CONSTRUCTION DU TECHNICENTRE SUD LOIRE

REPONSE A LA DEMANDE DE COMPEMENTS DE LA
DIRECTION DE L'URBANISME REGLEMENTAIRE - PC

23 juillet 2024

Plan Masse Général
1 : 1500

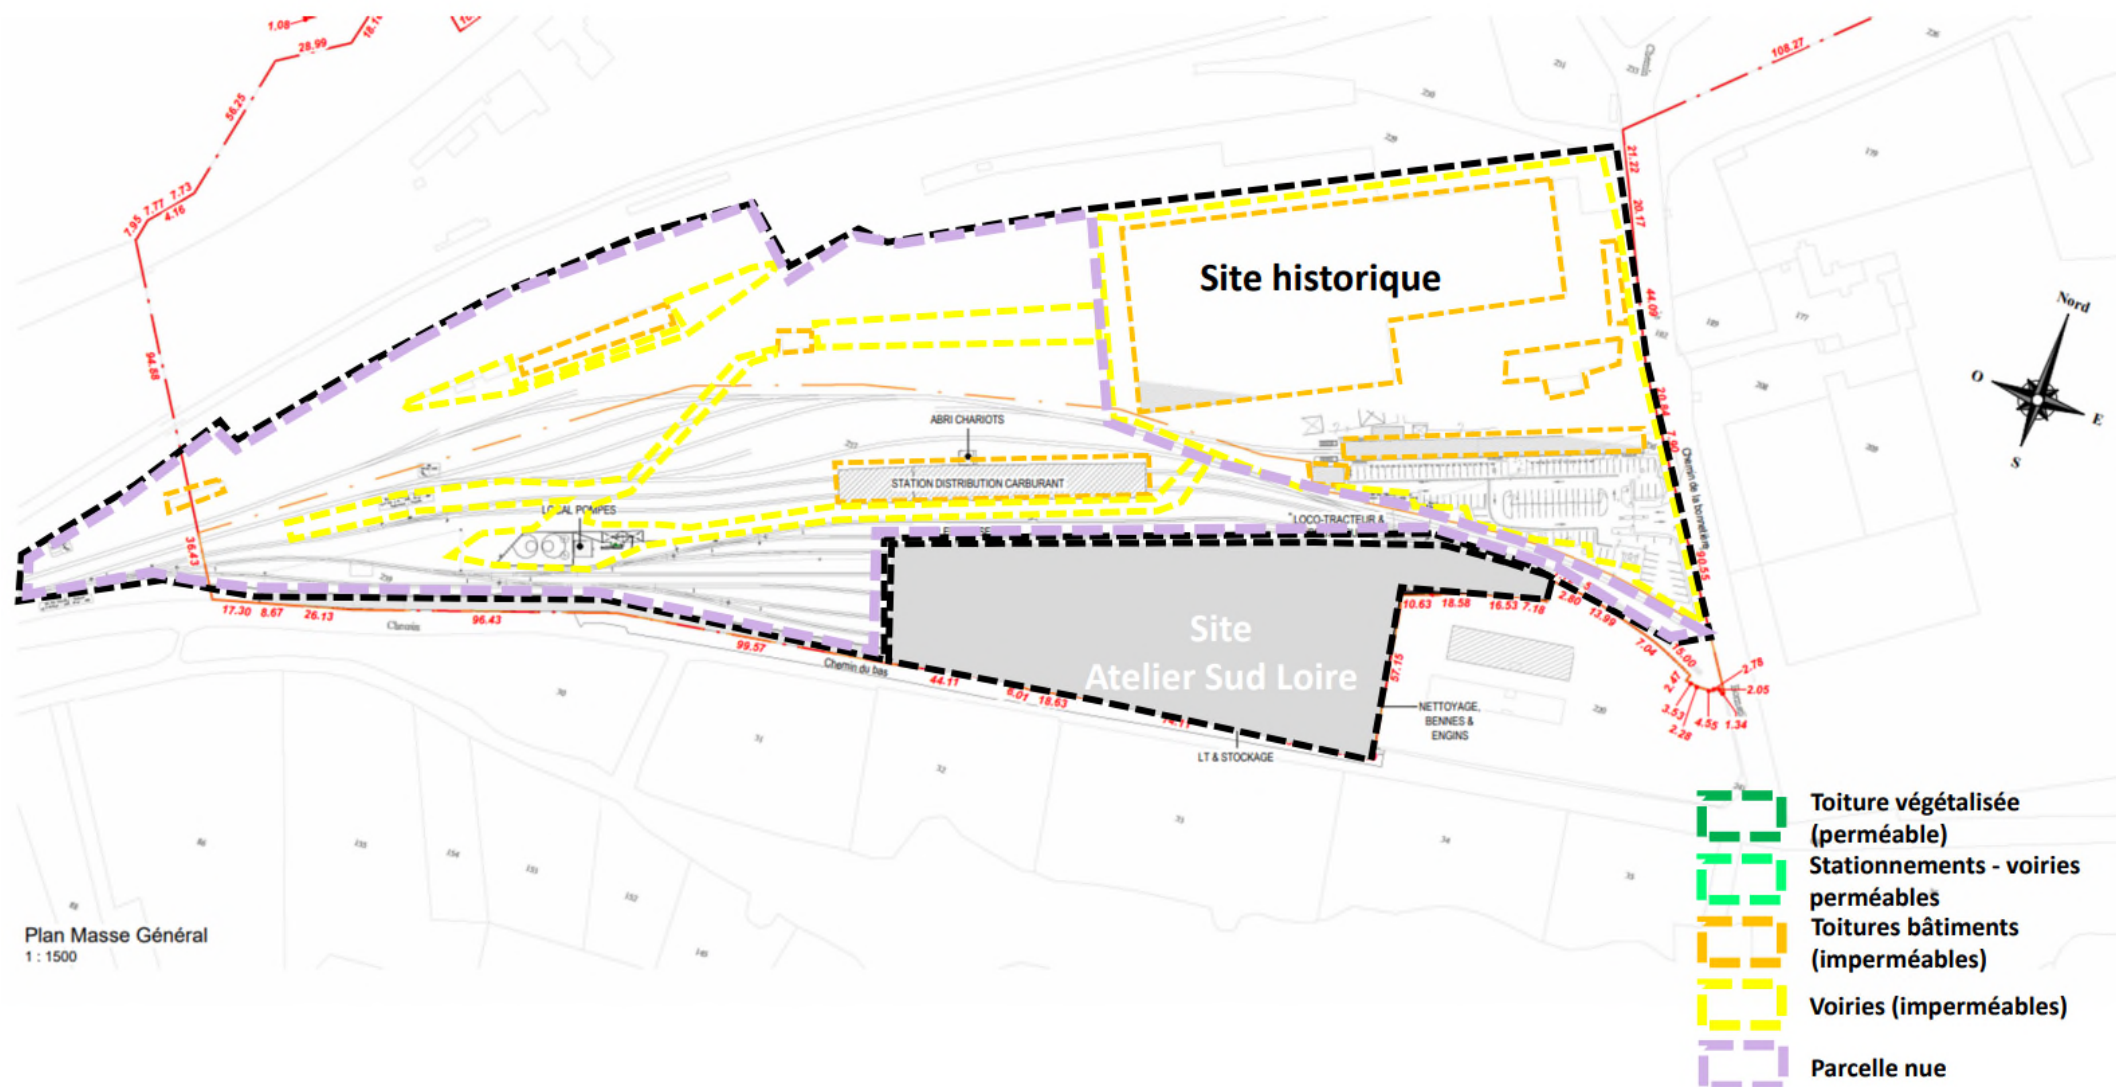
Remarque	Réponse	Volet / Chapitres concernés dans la notice PC
<p>Gestion des eaux pluviales : Il conviendra d'intégrer un plan de masse des différentes surfaces par un code couleur (imperméabilisées, perméables), ce plan devra faire mention des surfaces annoncées dans la notice.</p>	<p>Les cartes ci-dessous présentes le type de surface perméable / imperméable tel que présenté dans la notice hydraulique du Permis de Construire.</p> <ul style="list-style-type: none"> La première carte correspond au futur Site Atelier Sud Loire (ASL).  <ul style="list-style-type: none"> Toiture végétalisée (perméable) Stationnements - voiries perméables Toitures bâtiments (imperméables) Voies (imperméables) Parcelle nue <p>La seconde carte correspond à l'actuel Site Historique (SH).</p>	<p>Chapitre 3 : DISPOSITION RETENUES POUR LA REGULATION DES EAUX PLUVIALES</p>

- Toiture végétalisée (perméable)
- Stationnements - voiries perméables
- Toitures bâtiments (impermeables)
- Voiries (impermeables)
- Parcelle nue

■ Extrait carte « Aptitude de sols à l'infiltration (BRGM -Avril 2016) du zonage eaux pluviales Nantes Métropole

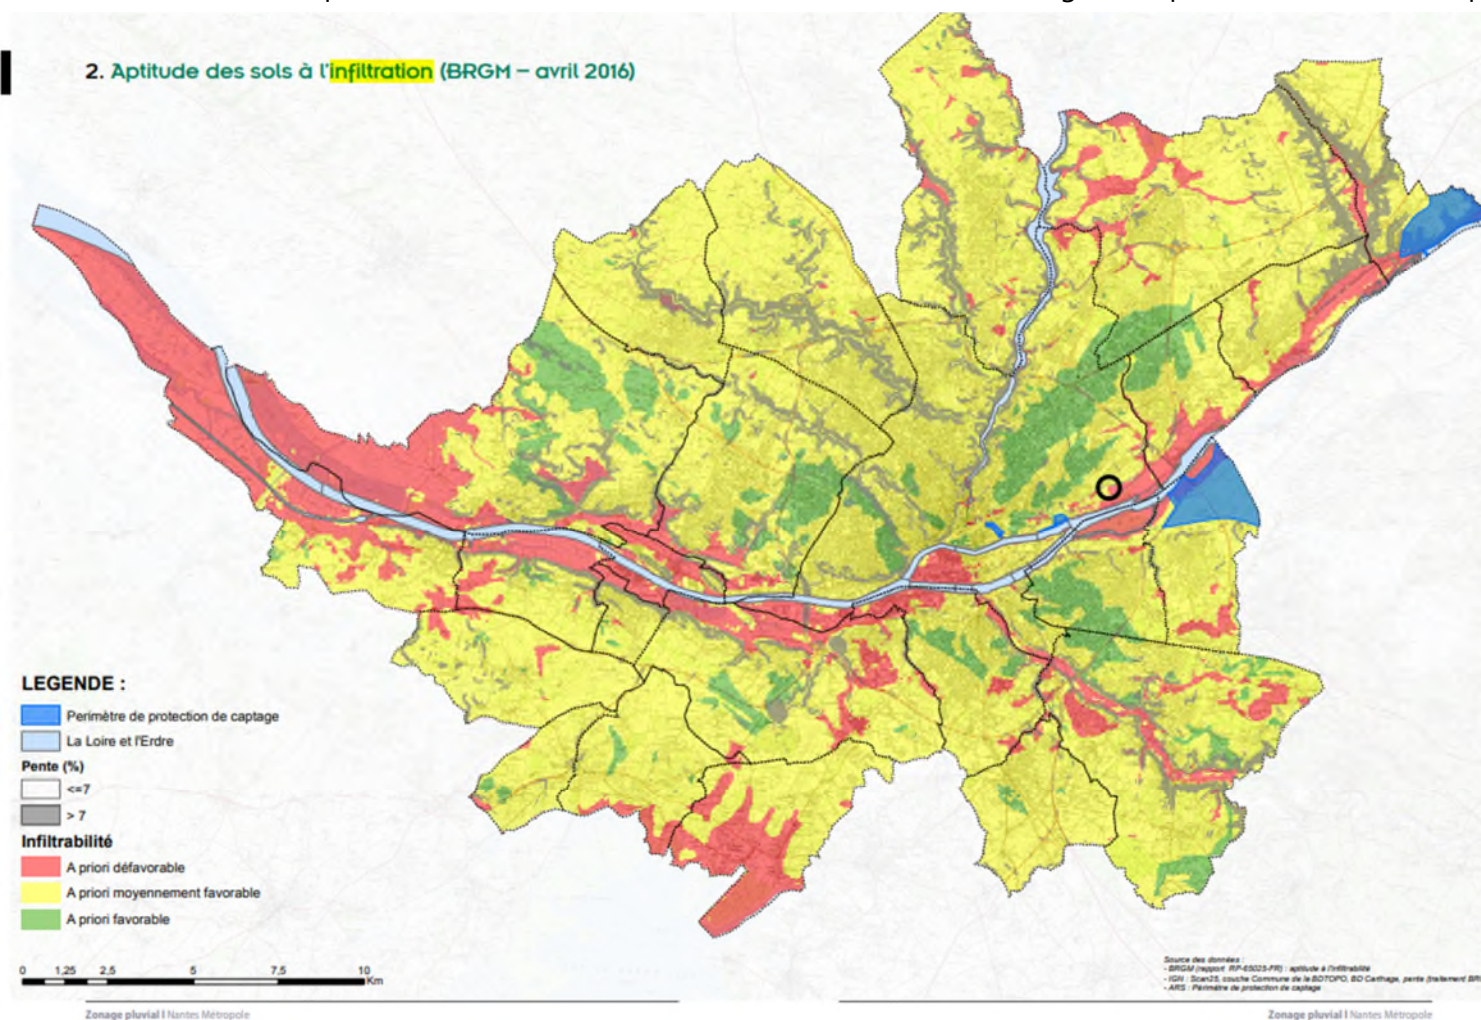
Il conviendra de vérifier la profondeur de la nappe. L'étude géologique réalisée

pour ce site a peut être étudiée cette valeur annuelle par relevé piézométrique, ou de donner des indications à ce sujet faisant référence à l'annexe BRGM du Zonage pluvial

La lecture du zonage pluvial identifie le secteur d'étude en zone moyennement favorable à l'infiltration. Nous sommes en limite de zone défavorable avec une nappe d'accompagnement de la Loire (zone inondable au PPRI). Un repère a été ajouté à la carte ci-dessous pour visualiser la localisation du projet.

Le **potentiel d'infiltration ne semble pas significatif** car la base des ouvrages sera affleurante à la nappe phréatique. En effet, la notice hydrogéologique G2PRO DU 15.01.2024 annexée à la note G2PRO indique les niveaux de nappe suivant :

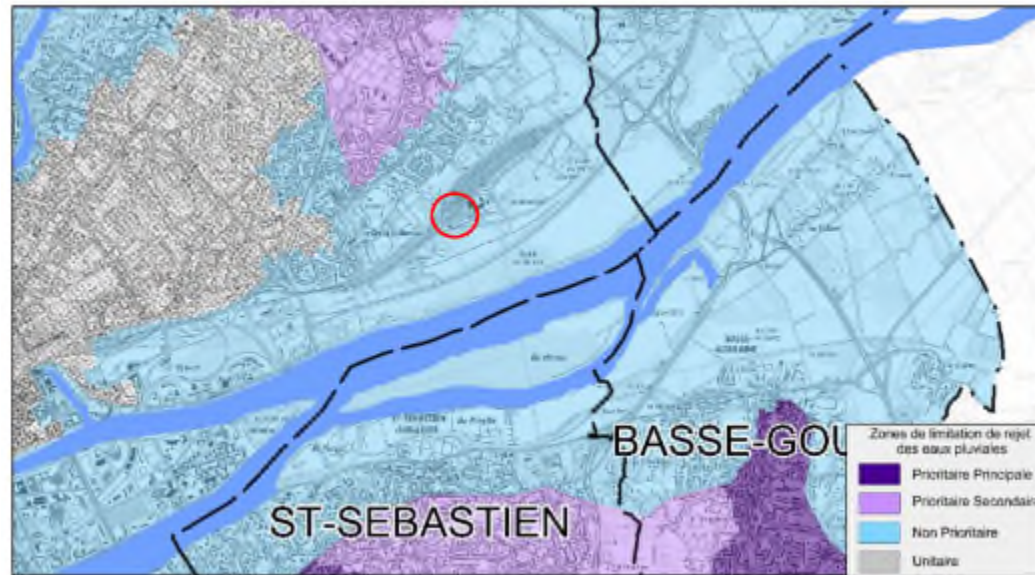
<p>Gestion des eaux pluviales : Il conviendra d'intégrer dans l'étude obligatoirement, un volume d'infiltration (pluie de retour de 2 ans) selon $V_{inf} = 16 * S$ imperméabilisé*10 et ainsi créer un ouvrage permettant d'infiltrer.</p>	<p>Rappel des principales prescriptions</p> <p>Le respect des prescriptions de la réglementation locale, à savoir le zonage pluvial de Nantes Métropole a été détaillé lors de la remise du livrable <i>notice assainissement du permis de construire</i>.</p> <p>Pour rappel, la zone du projet se situe en secteur « non prioritaire ». D'après les dispositions du zonage d'eaux pluviales, la période de retour de pluie à prendre en compte est de 10 ans.</p> <ul style="list-style-type: none"> ■ Extrait plan zonage eaux pluviales Nantes Métropole au droit du projet 		<p>Chapitre 3 : DISPOSITION RETENUES POUR LA REGULATION DES EAUX PLUVIALES</p>

Le débit de fuite à respecter est d'après le règlement du zonage d'eaux pluviales de :

- 3 L/s/ha, pour une pluie de temps de retour 10 ans,
- Dont 16 L/m² imperméabilisé à infiltrer/déconnecter.

Pour les raisons vues précédemment, à savoir le **potentiel d'infiltration n'étant pas significatif** (base des ouvrages affleurante à la nappe phréatique) et la **présence de pollution des sols** (sites et sols pollués) il n'est pas envisageable de procéder à de l'infiltration de 16 L/m² imperméabilisé.

● Solution avec conduite de refoulement

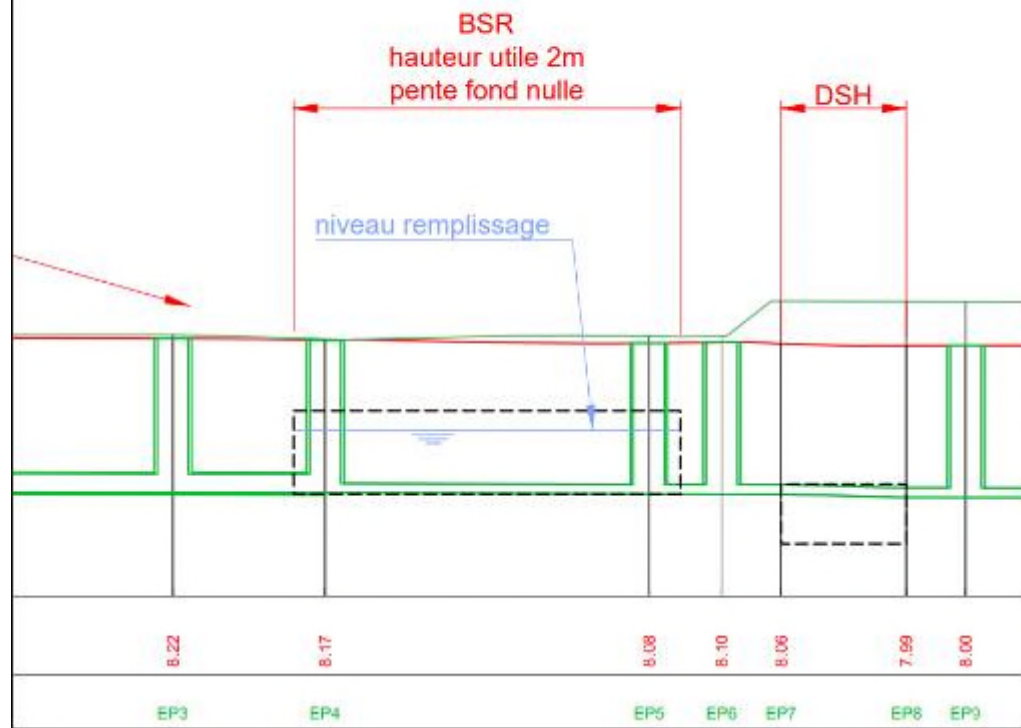
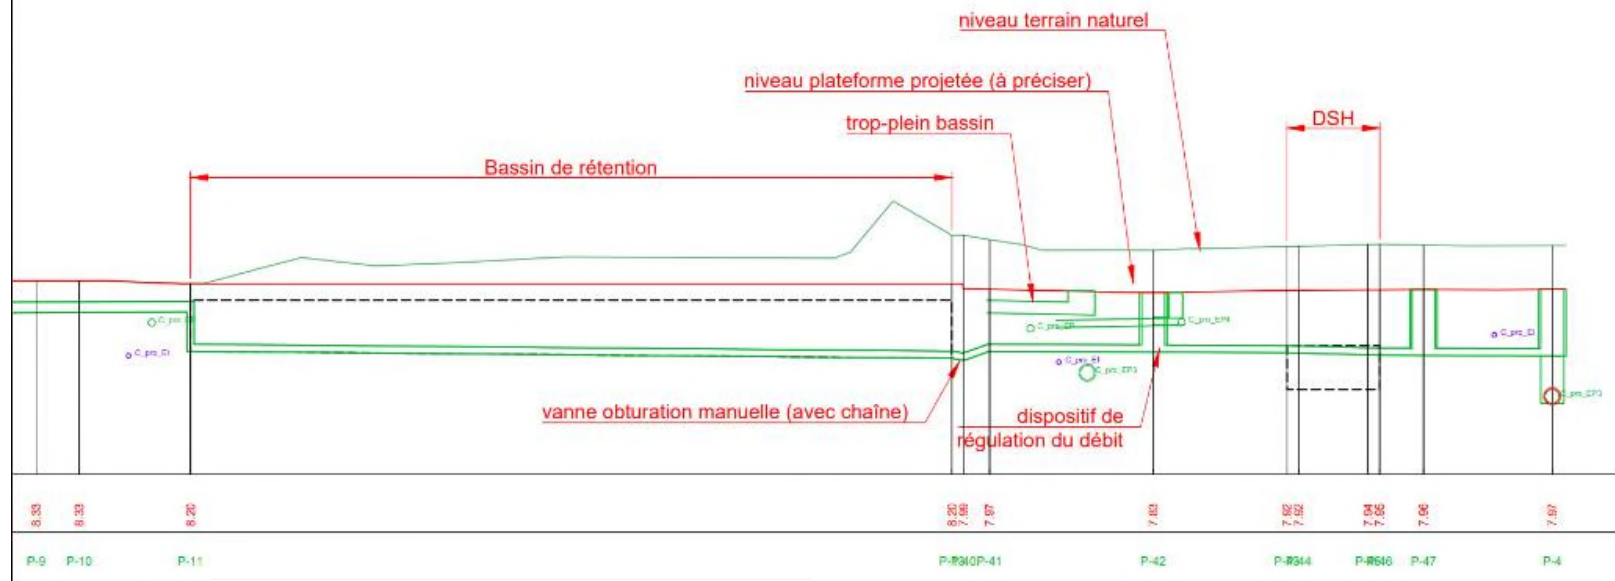
<p>Pompes: Conformément à l'art 19.1 du zonage pluvial, le rejet d'eaux pluviales doit être effectué gravitairement. L'utilisation d'un dispositif de pompage est interdite sauf avis contraire des services compétents de Nantes Métropole et impossibilité démontrée par le pétitionnaire.</p>	<p>Une solution de rejet gravitaire des eaux pluviales du site vers le réseau public (chemin du bas) a été étudiée initialement mais n'est pas envisageable car cela impliquerait :</p> <ul style="list-style-type: none"> ■ une pente uniforme de <u>2/1000</u> ; les règles de l'art étant au minimum 3/1000 ■ une <u>alimentation du bassin par le bas</u> qui induirait une <u>mise en charge des réseaux</u> en amont sur l'ensemble du site ; les règles de l'art prévoient d'avoir un marnage libre, sans mise en charge des canalisations d'alimentation. <p>Avec un tel profil en long, il en résulterait une <u>pente de 0 %</u> dans les ouvrages, voire des points bas en considérant les tolérances d'exécution. Cette configuration entraîne des conséquences sur les réseaux, elles sont listées ci-dessous :</p> <ul style="list-style-type: none"> ■ Un encrassement régulier et rapide des réseaux et du bassin, pouvant dégrader la performance des installations ■ Une remontée des EP du réseau public dans les réseaux du site SNCF (mise en charge par l'aval). <p>Ci-après, est proposée une comparaison entre la solution gravitaire avec contrainte aval (non-fonctionnel) et la solution retenue avec conduite de refoulement au niveau du bassin du site historique :</p> <ul style="list-style-type: none"> ● Solution gravitaire de gestion des eaux pluviales (non-fonctionnel) 	<p>Chapitre 3.3 : Conception du poste de relevage des EP du site historique</p>

Les plans de la solution sans relevage sont disponibles ici :

- [ASL_EGIS_DCE_HYD_PG_001_C_Plan_EP_Projet.pdf](#)
- [ASL_EGIS_DCE_HYD_PG_006_C_PL1_EP_Projet.pdf](#)

Enfin, nous rappelons également qu'**actuellement les eaux du site historique se vidangent via une vis d'Archimède (relevage) et non gravitairement.**
